# PALLONE, VIA

# 0242

Descrizione prestazionale dell'intervento

Foto del rilievo

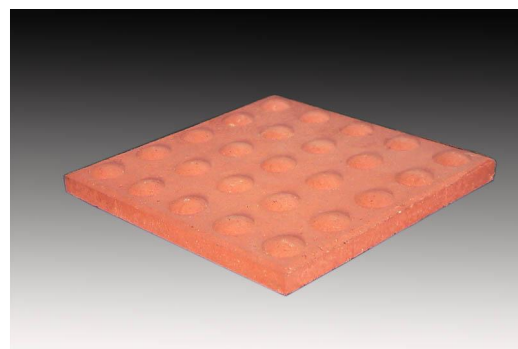
Criticità

**Oggetto generico** che può essere causa di infortunio

**Presegnalare** l'ostacolo con una pavimentazione adatta alle esigenze delle persone non vedenti, per una profondità di cm. 100.  
Per le persone ipovedenti, diventa necessario distinguere maggiormente l'oggetto, attraverso un adeguato colore di contrasto.

Il materiale da utilizzarsi deve essere consono al contesto in cui si trova. Sono da evitarsi materiali in gomma incollati ma bensì piastrelle di ceramica, pietra lavorata in superficie o materiale autobloccante.
